IMPUGNAÇÃO AO EDITAL

CONCORRÊNCIA ELETRÔNICA Nº 006/2026
PROCESSO LICITATÓRIO Nº 081/2026

ASSUNTO: IMPUGNAÇÃO AO EDITAL – DIVERGÊNCIA ENTRE PLANILHA ORÇAMENTÁRIA E MEMORIAL DESCRITIVO.

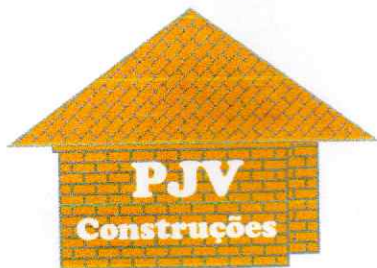
2º Na cotação encontramos. Fornecimento de material e serviço de perfilação de telha zipada modelo Z F65.

3º No memorial descritivo encontramos no item 3.2.2 telhamento:

Bobina 0,65 x 600mm Pré pintada Branco ral 9003 Primer.

No caso da telha deve ser observado qual especificação de matéria?

Sendo que a telha zipada pode ser fabricada com material 0,50mm ou 0,65mm também pode ser sem pintura ou com pintura.

É necessário que a administração deixe claro qual material a ser usado e se deve ter pintura ou não fazendo as alterações em planilha orçamentária.
